Добавление 15: Правила № 16

Пересмотр 9 – Поправка 1

Дополнение 1 к поправкам серии 07 – Дата вступления в силу: 10 февраля 2018 года

Единообразные предписания, касающиеся официального утверждения:

Рис. 2

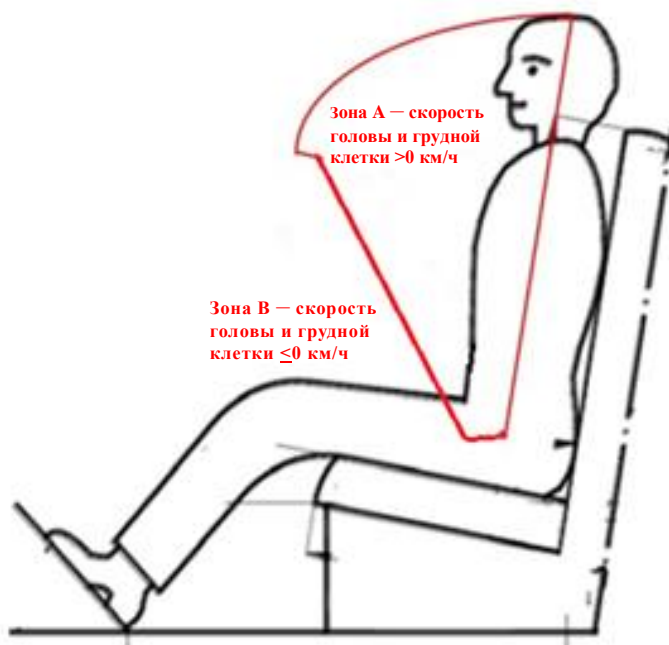
Включить новый пункт 12.1 следующего содержания:

- «12.1 В случае предоставления/распространения официального утверждения удерживающей системы в отношении отдельных типов транспортных средств могут применяться соответствующие положения, совместимые со следующими размерными характеристиками: отсутствие внутренней части в указанной зоне А, как показано ниже (рис. 2):

«Рис. 1

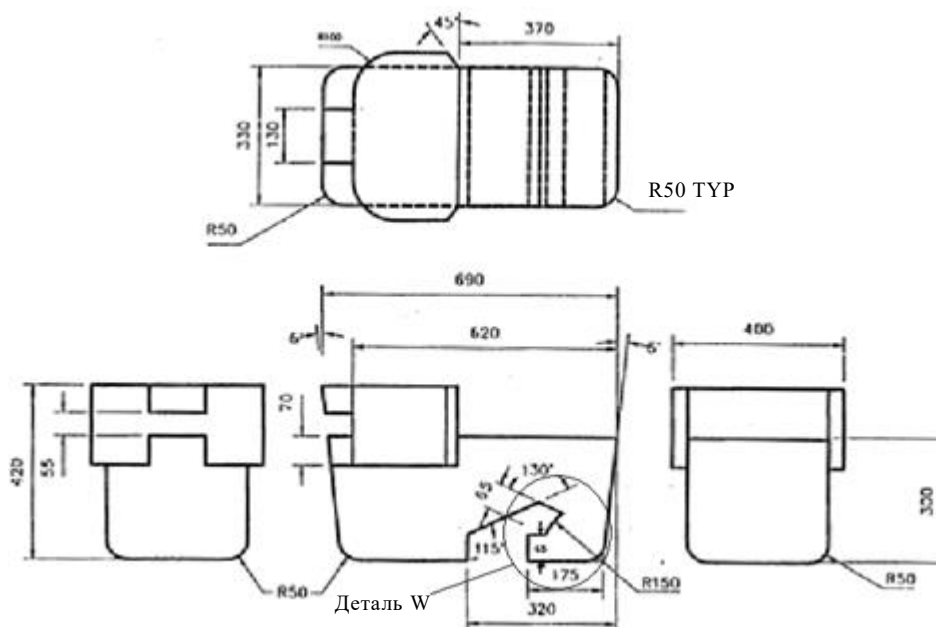
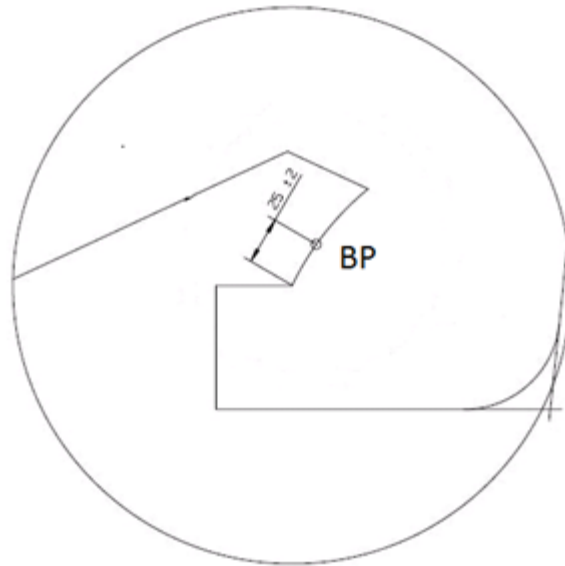
- «3.2 Поясная лямка ремня должна касаться фиксирующего приспособления с обеих сторон в задней части паза, предусмотренного для ее пропускания (см. рис. 3). Ремень безопасности должен всегда закрывать точки ВР на левом и правом концах закругленного края; правильное положение точки ВР на закругленном крае указано в развернутой форме на детали W рис. 1».

Рис. 1–3 изменить следующим образом:

Рис. 7

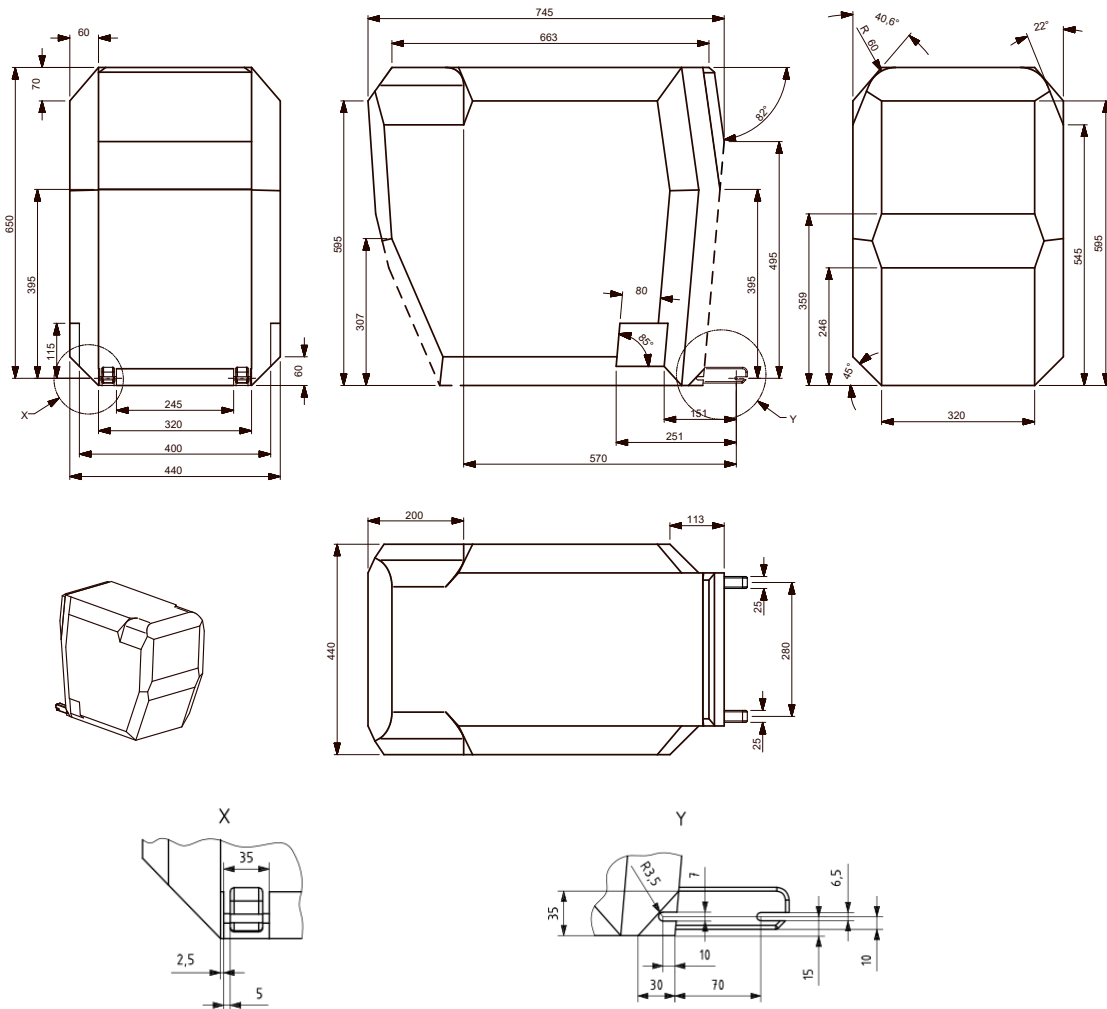
Добавление 2, включить новый пункт 4.7 и новый рис. 7 следующего содержания:

«4.7 Габариты детской удерживающей системы для детей младшего возраста, устанавливаемой против направления движения, ISO/R2X

Рис. 8

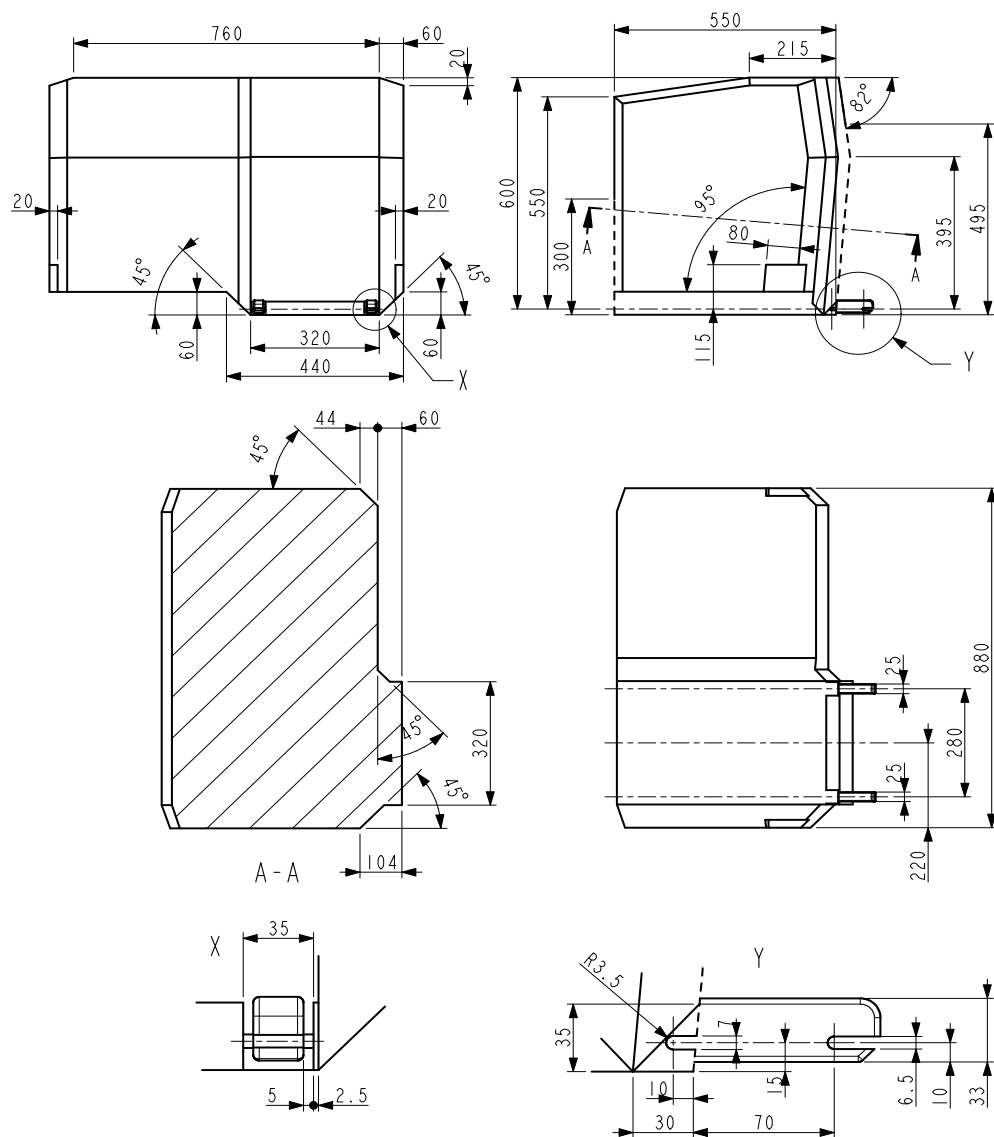
Добавление 2, пункт 4.7 (прежний), изменить нумерацию на 4.8, а текст следующим образом:

«4.8 Габариты детской удерживающей системы, устанавливаемой в боковом положении

Рис. 1
Положение на сиденье

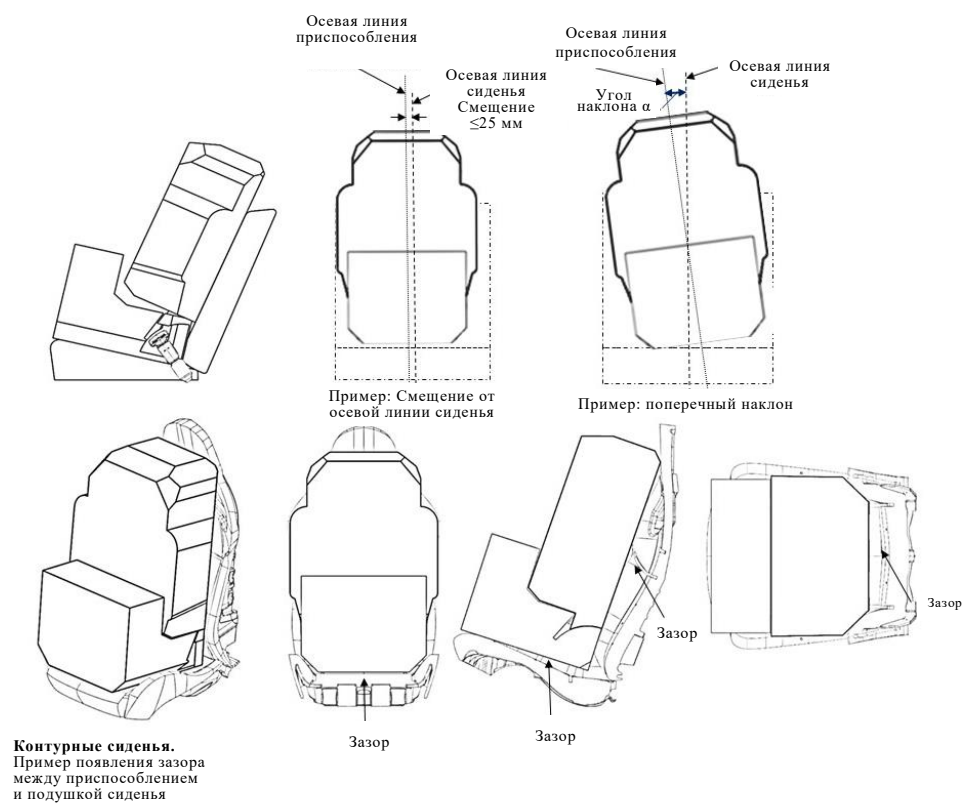
Включить новое добавление 5 следующего содержания:

- 2.10 Убедиться в том, что фиксирующее приспособление установлено таким образом, что его осевая линия проходит по предполагаемой осевой линии места для сидения ± 25 мм, причем эта осевая линия должна быть параллельна осевой линии сиденья транспортного средства. Угол наклона α (см. рис. 1) должен находиться в пределах $0^\circ \pm 5^\circ$.

- 3.2 Угол наклона α , показанный на рис. 1, должен быть равным 5° или менее.
- 3.3 Основание фиксирующего приспособления должно соприкасаться с подушкой сиденья, а задняя часть этого приспособления должна соприкасаться со спинкой сиденья или подголовником. Полный контакт с сиденьем не нужен: как показано стрелками на рис. 1, допускаются "зазоры", обусловленные контурами сидений транспортного средства. Конструкция бустерного сиденья оснащена регулируемой спинкой. Совместимость с сиденьем транспортного средства должна обеспечиваться, как минимум, в одном положении в диапазоне регулировки, показанном на рис. 2 и рис. 3.

ISO/B2: Габаритные размеры бустерного сиденья с уменьшенным габаритом шириной 440 мм – без ISOFIX или с соединительными устройствами, снятыми или убранными таким образом, чтобы они были полностью внутри фиксирующих приспособлении (за линией E, как показано на детали B)

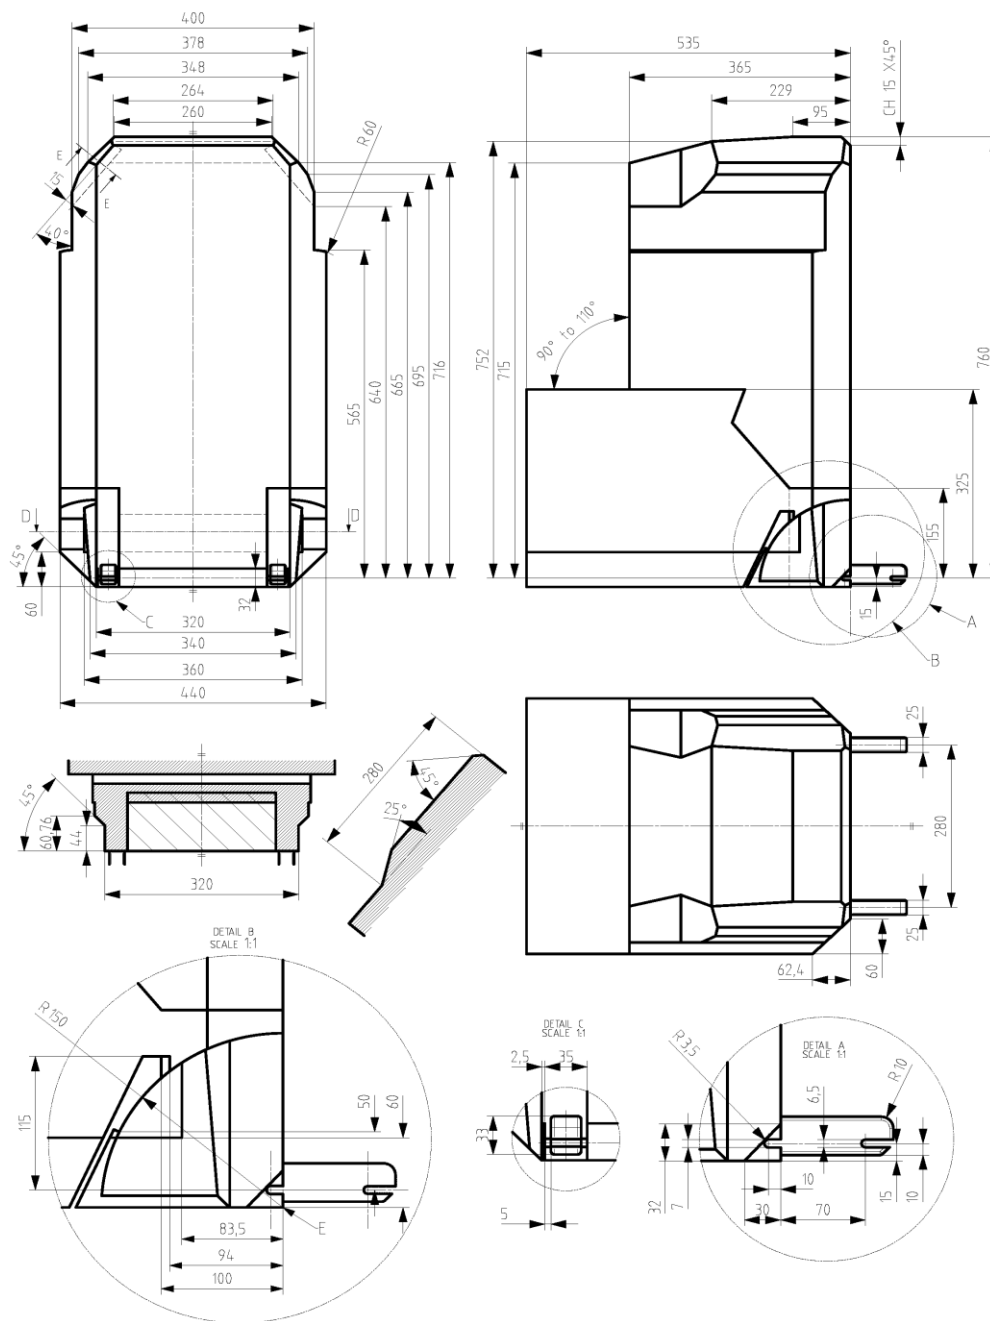
4. Фиксирующие приспособления детской удерживающей системы типа "бустерное сиденье":
- а) ISO/B2: бустерное сиденье с уменьшенным габаритом шириной 400 мм (рис. 2)

Рис. 3

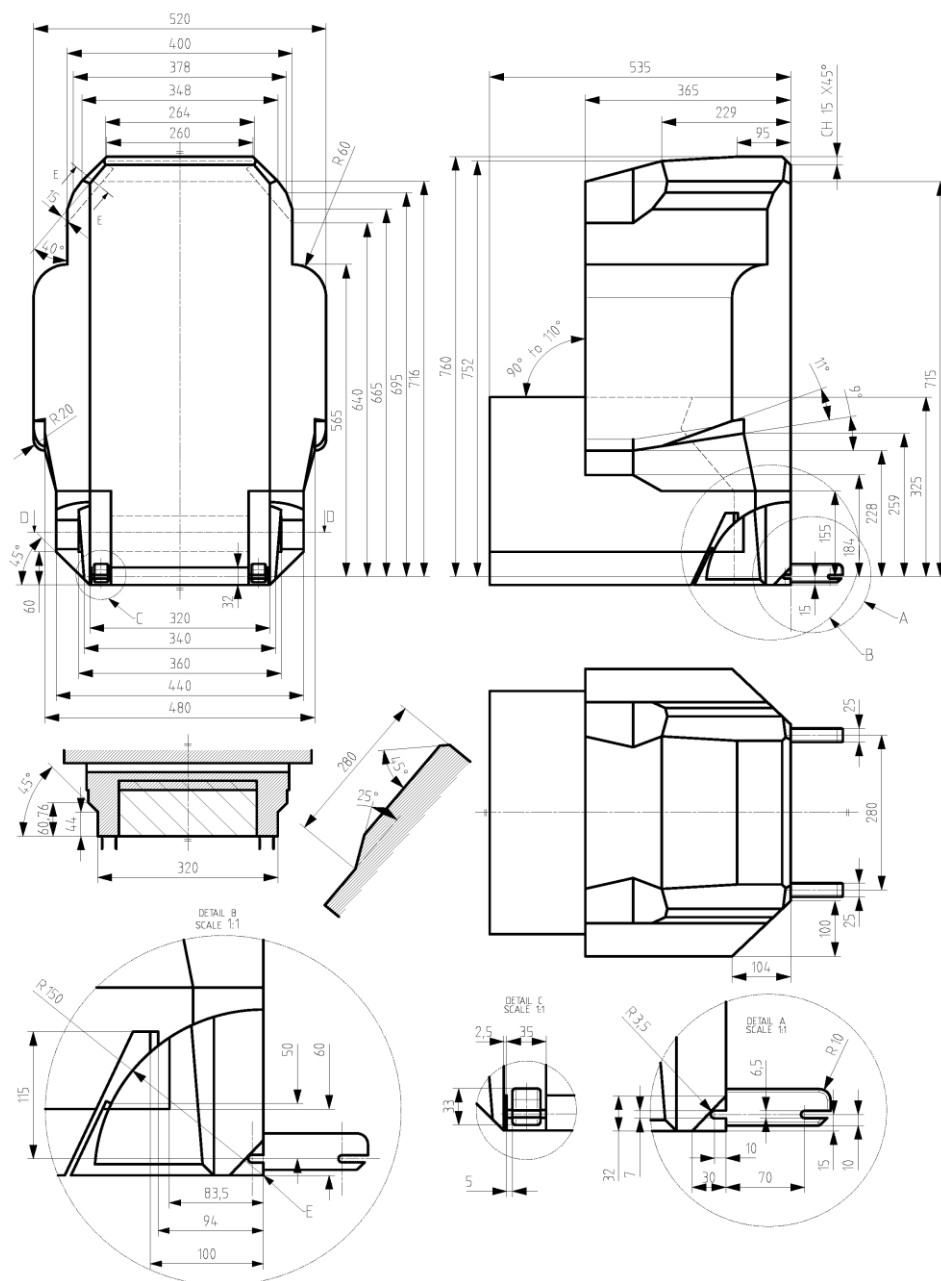
- б) ISO/B3: полногабаритное бустерное сиденье шириной 520 мм (рис. 3)
- Конструкция фиксирующих приспособлений, указанных выше, должна весить 7 кг \pm 1 кг и должна быть достаточно прочной и жесткой в соответствии с техническими требованиями.
